**REGIONE AUTONOMA FRIULI VENEZIA GIULIA**
**DIREZIONE CENTRALE INFRASTRUTTURE E TERRITORIO**
**AUTOVIE VENETE**
*S.p.A. Autovie Venete*
*Sede Legale: Via Vittorio Locchi n. 19, 34143 Trieste*
*Società soggetta all'attività di direzione e coordinamento da parte di  
Società Autostrade Alto Adriatico S.p.A.*
**COLLEGAMENTO TRA LA S.S. 13 PONTEBBANA E LA A23  
TANGENZIALE SUD DI UDINE (II LOTTO)**
**AGGIORNAMENTO PROGETTO DEFINITIVO**
**STUDIO DI IMPATTO AMBIENTALE**

Elaborati integrativi  
 Sottopassi faunistici  
 Relazione

REV.	DATA	DESCRIZIONE	REDATTO	VERIFICATO	APPROVATO
3					
2					
1					
0	10.06.2024	Richiesta integrazioni M.A.S.E. Prot. U0001089 del 29.01.2024	MV	EL	EP

Figura 2-1: Estratto elaborato E040000

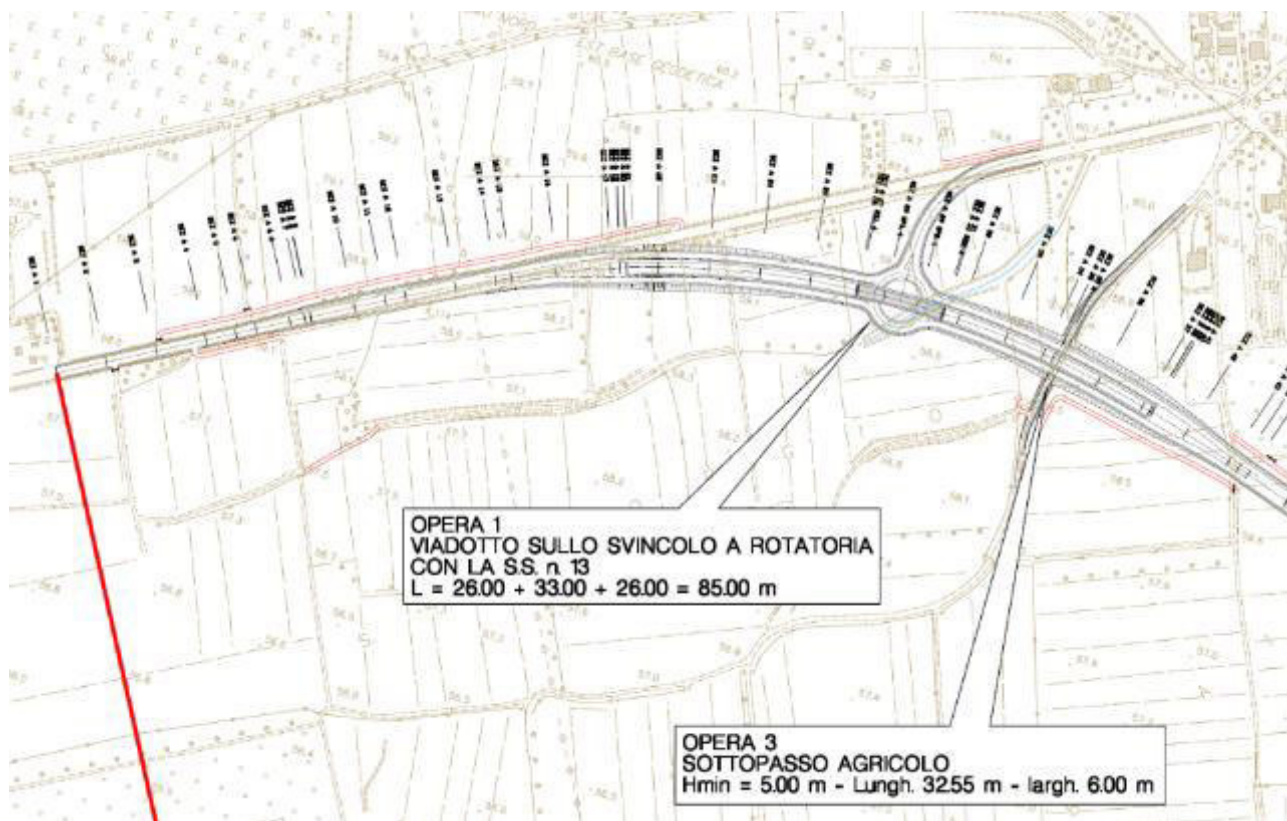
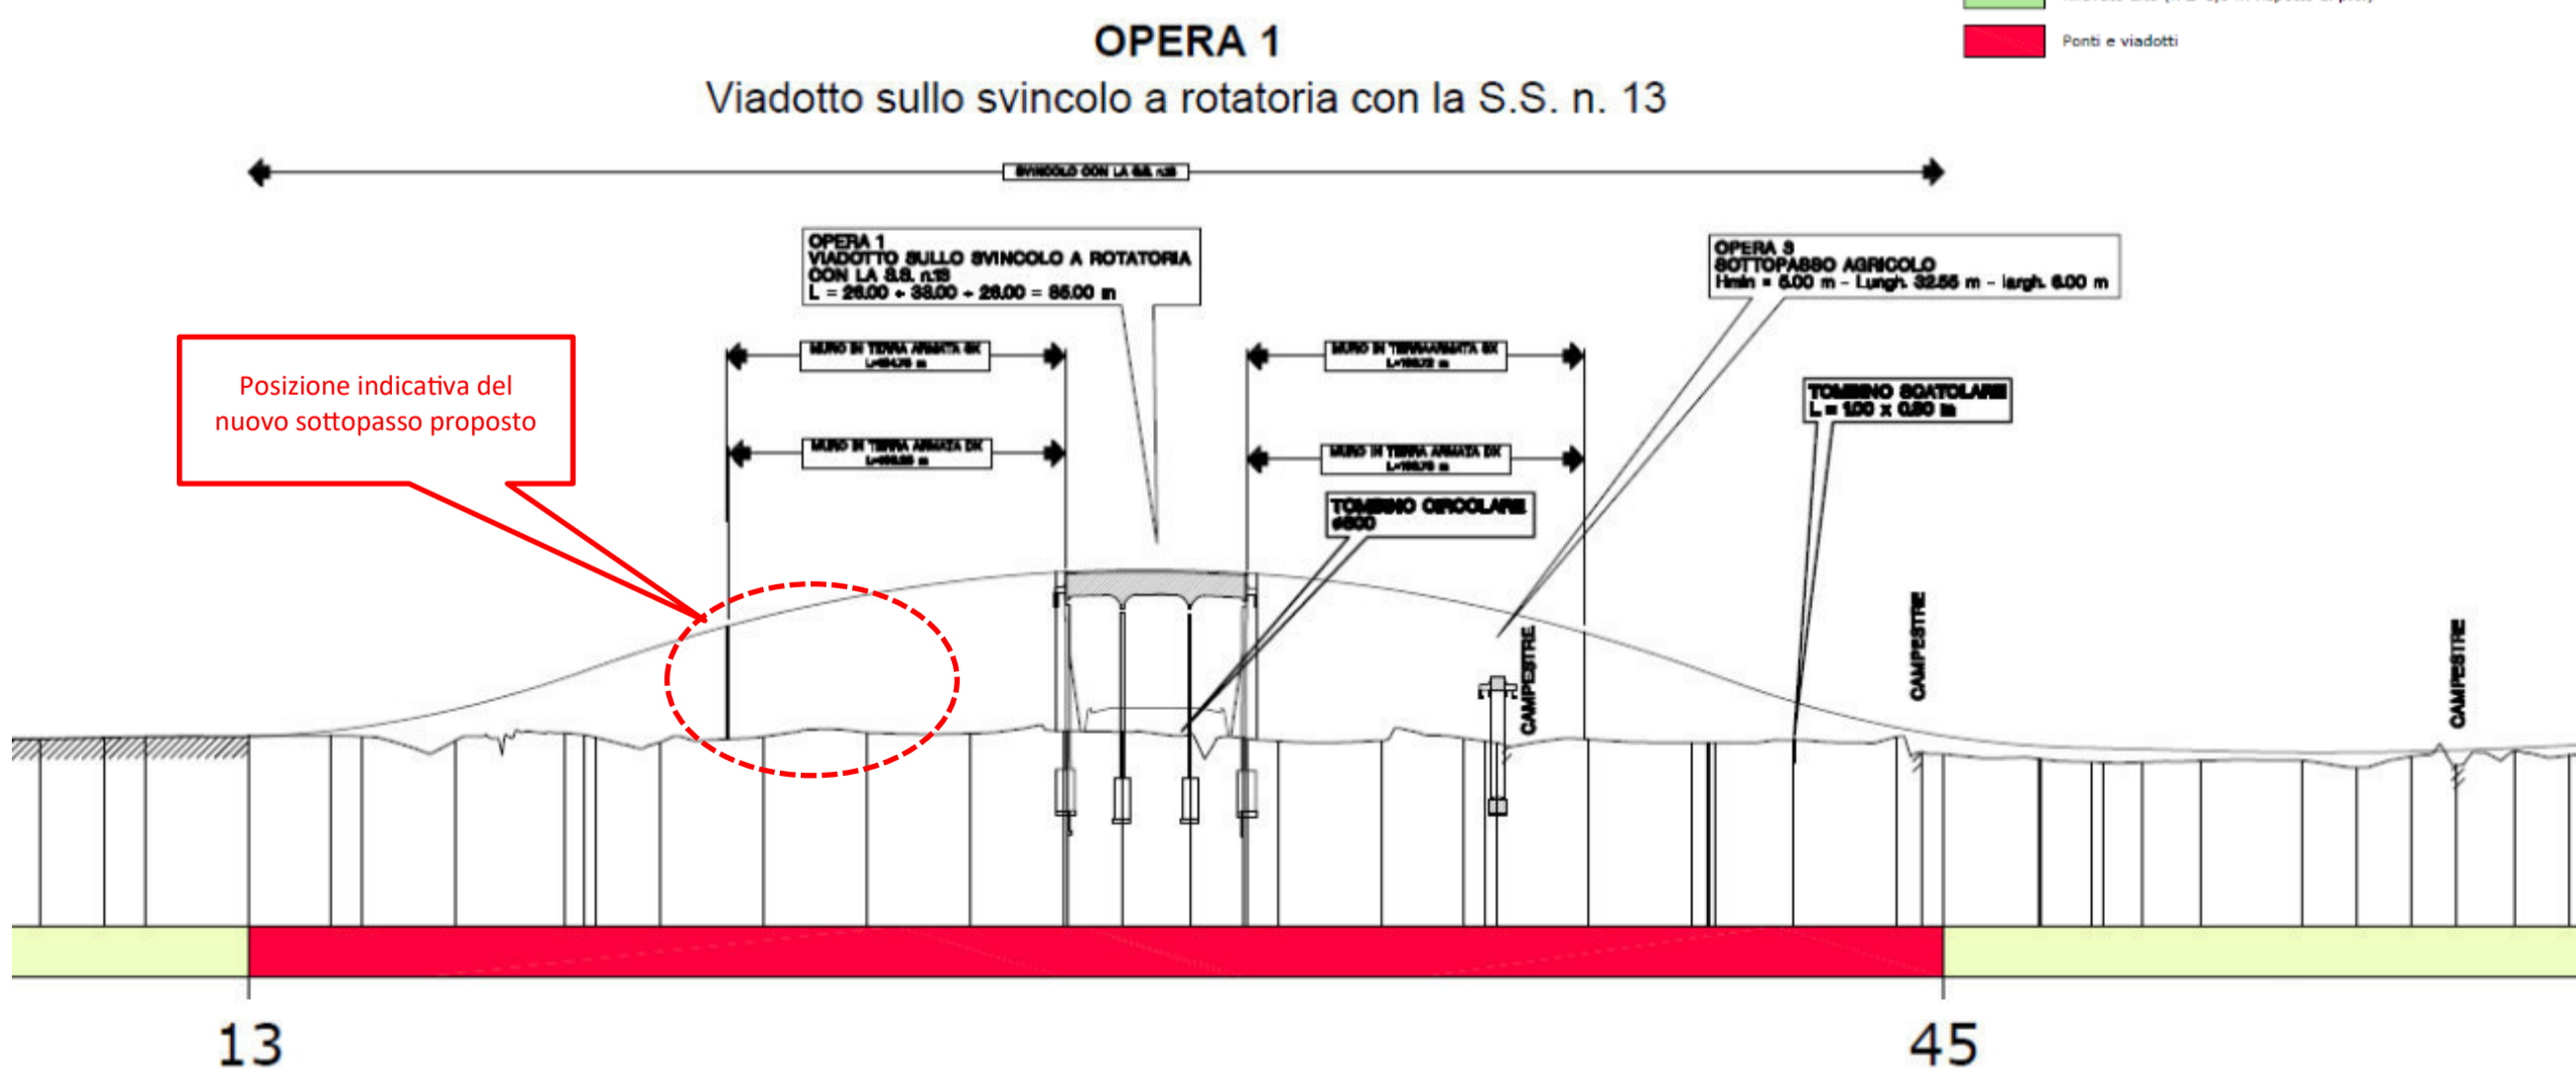
Verificare la fattibilità di inserimento di sottopassi faunistici di trasparenza che mettano in connessione le opere mitigative a verde sui due lati delle strade: SS 13 “Pontebbana”, in corrispondenza dell’inizio intervento, nei pressi di Basagliapenta; SP 61 prevedendo, ove possibile, materiali permeabili per il fondo stradale; SP 89 “di Campoformido”; via Domenico Failutti, in Comune di Pozzuolo del Friuli;

Nelle prime sezioni stradali, quindi, sarebbe possibile prevedere dei sottopassi di piccole dimensioni (40-50 cm di diametro), dato il modesto dislivello tra il piano stradale e quello di campagna; mentre in corrispondenza del rilevato, dal profilo si deducono altezze utili fino a circa 3,0 m.

Si ritiene di proporre, quindi, l’inserimento di uno scatolare delle dimensioni di circa 1,0x3,5 m che consentirebbe una fruizione del sottopasso medesimo ad una più ampia dimensione della fauna, piuttosto che prevedere sottopassi solo per piccola fauna.

Inoltre si propone di scarificare tutto il tratto stradale in dismissione, in modo da riportare il terreno ad uno stato più naturale e consentire una migliore continuità ecologica dell’ambiente in cui la fauna si sposta.
